REGLAMENTO DELEGADO (UE) 2023/2048 DE LA COMISIÓN

de 4 de julio de 2023

por el que se modifican los Reglamentos Delegados (UE) n.º 626/2011, (UE) 2019/2015, (UE) 2019/2016 y (UE) 2019/2018 en lo relativo a los requisitos de etiquetado energético de los acondicionadores de aire, las fuentes luminosas, los aparatos de refrigeración domésticos y los aparatos de refrigeración con función de venta directa

1) la imagen de la sección 4.1 se sustituye por la siguiente imagen:

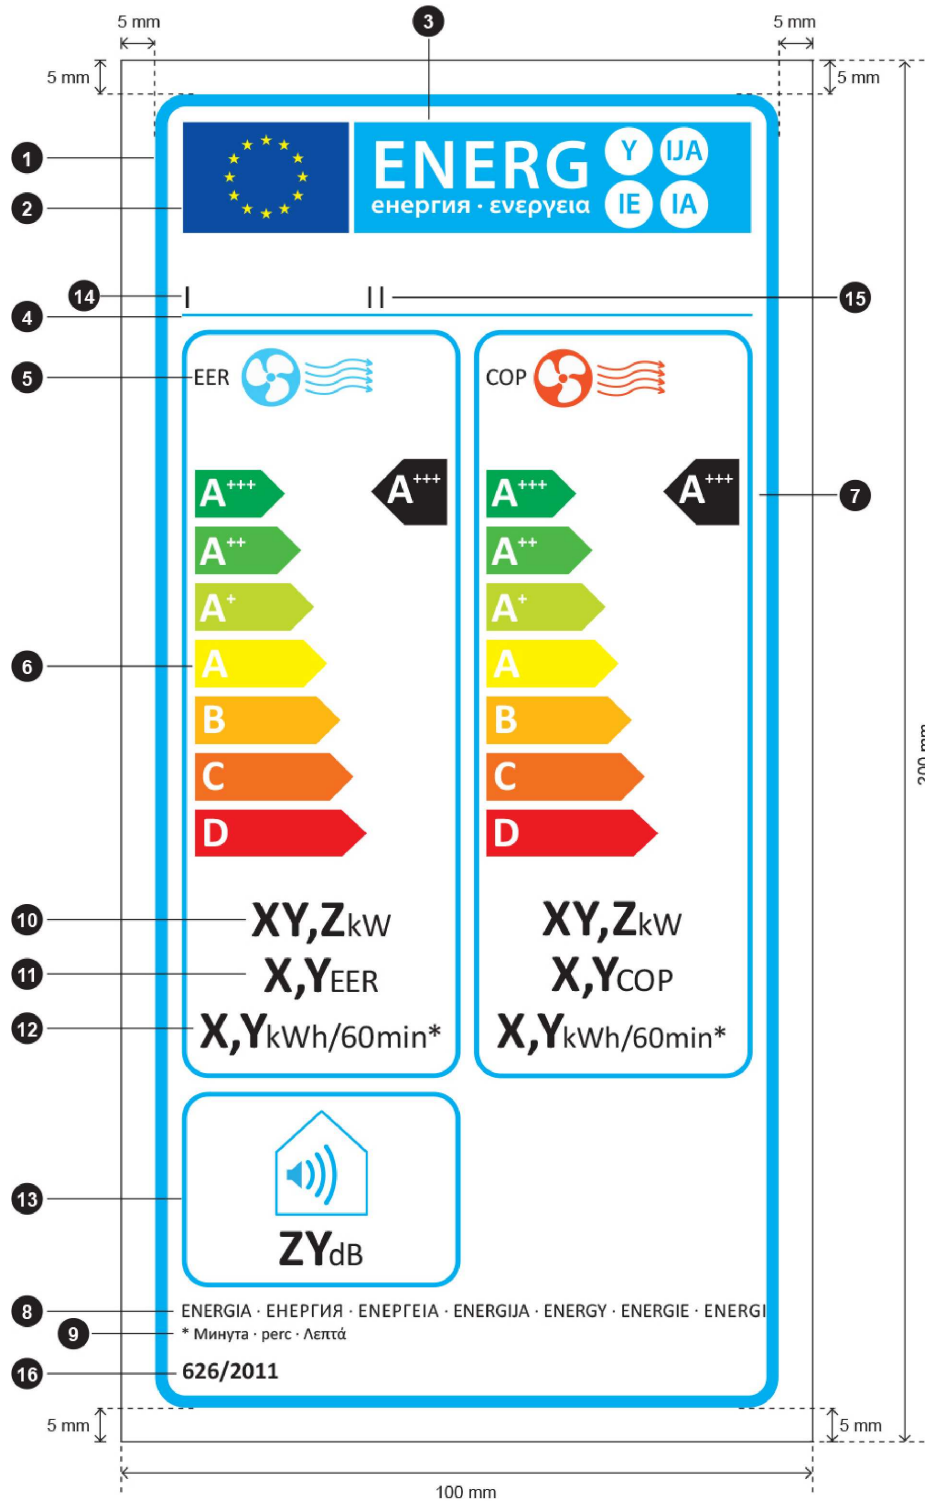
5) En el anexo III, las siguientes imágenes se modifican como sigue:
